**IMPIANTO FOTOVOLTAICO 2B e
IMPIANTO FOTOVOLTAICO POLIENERGIE**

INTEGRAZIONI VERIFICA DI COMPLETEZZA
PROVVEDIMENTO AUTORIZZATORIO UNICO REGIONALE
(VIA LR 4/2018; AU art.12 D.Lgs 387/03)

INT-01

Con la presente si risponde puntualmente alla richiesta di integrazione documentale per verifica di completezza trasmessa da Arpae Ravenna con PEC prot. num. 8246/2022 del 19/01/2022; dal Cap.1 al Cap.12, per ogni punto si elencano i relativi elaborati di pertinenza prodotti.

Figura 1

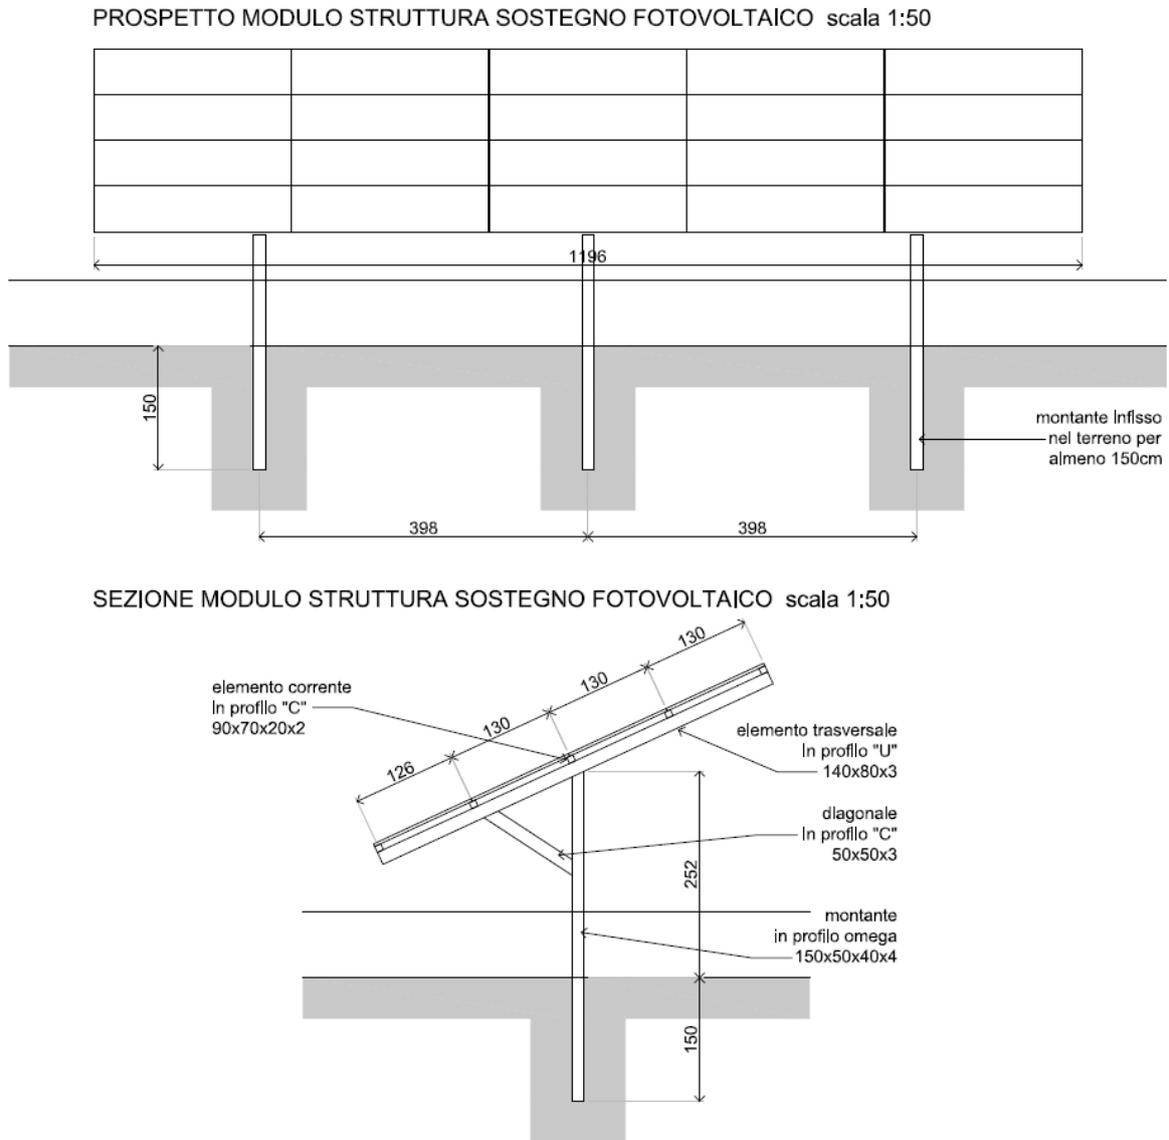
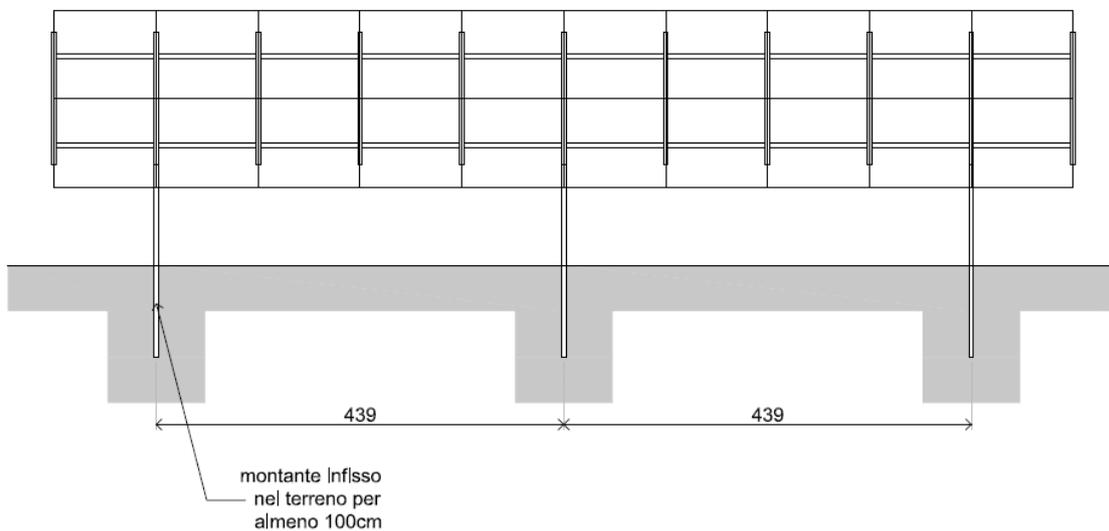
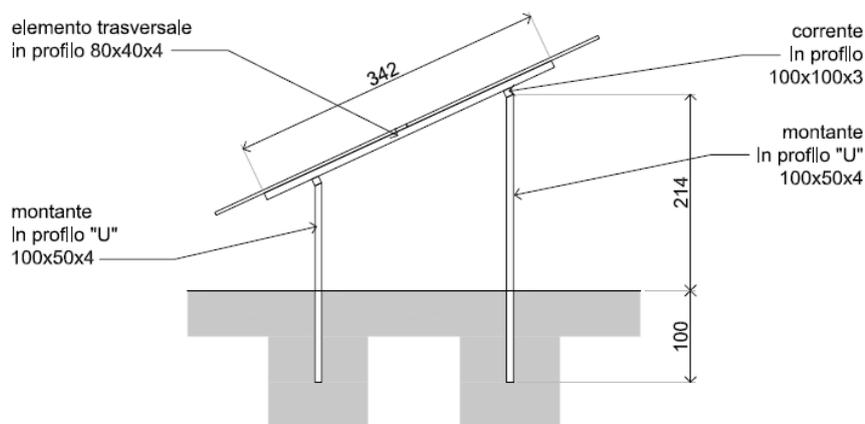
Si propone anche una modifica al progetto relativa alla tipologia di struttura di supporto dei moduli fotovoltaici; nello specifico si modifica la parte relativa ai pali direttamente infissi nel terreno senza plinti di fondazione.

Il progetto presentato in fase di istanza di VIA volontaria prevedeva l'utilizzo di una struttura di tipo "monopalo" costituita da un solo palo di supporto (Figura 1) infisso nel terreno per una profondità di almeno 1,5 metri.

Il progetto modificato prevede invece l'utilizzo di una struttura di tipo "bipalo" costituita da due pali di supporto (Figura 2 struttura vista in sezione) infissi nel terreno per una profondità non superiore ad 1 metro.

La motivazione di questa modifica è duplice, la prima è relativa alla stabilità della struttura stessa, la seconda legata al vincolo archeologico dell'area interessata.

La tecnologia “bipalo” assicura maggiore stabilità rispetto alla tecnologia “monopalo” soprattutto in relazione alla tipologia di terreno su cui verrà realizzata l’opera.

Essendo l’area oggetto dell’intervento costituito da terreno agricolo sottoposto negli anni a lavorazioni di aratura/epicatura di profondità variabile che può raggiungere i 60 centimetri, la compattezza del suolo non risulta ottimale; per questo motivo le azioni del vento e della neve concentrate su un unico palo danno origine a momenti di forza che col tempo, se il terreno non risulta ben compattato, potrebbero causare un lento movimento di inclinazione della struttura (in avanti o indietro) con successivo intervento oneroso per il ripristino della posizione della struttura.

La tecnologia “bipalo”, scaricando le azioni del vento e della neve su due punti di appoggio e non più su uno solo, permette di contrastare questa possibile rotazione (in avanti o indietro) della struttura, mantenendola quindi stabile nel tempo; inoltre consente di diminuire la profondità di infissione dei pali stessi in virtù del fatto che singolarmente su questi pali agiscono forze di intensità minori rispetto a quelle che agiscono sul singolo palo della tecnologia “monopalo”.

Come detto, l'utilizzo della tecnologia "bipalo" permette di ridurre la profondità di infissione dei pali di supporto delle strutture in virtù del fatto che su ogni singolo palo agisce una forza minore rispetto alla tecnologia "monopalo".

Questo tipo di struttura risulta essere quindi meno invasiva rispetto alla precedente, riducendo la profondità di infissione da 1,5 metri a 1 metro, e quindi compatibile con il vincolo archeologico presente sull'area.
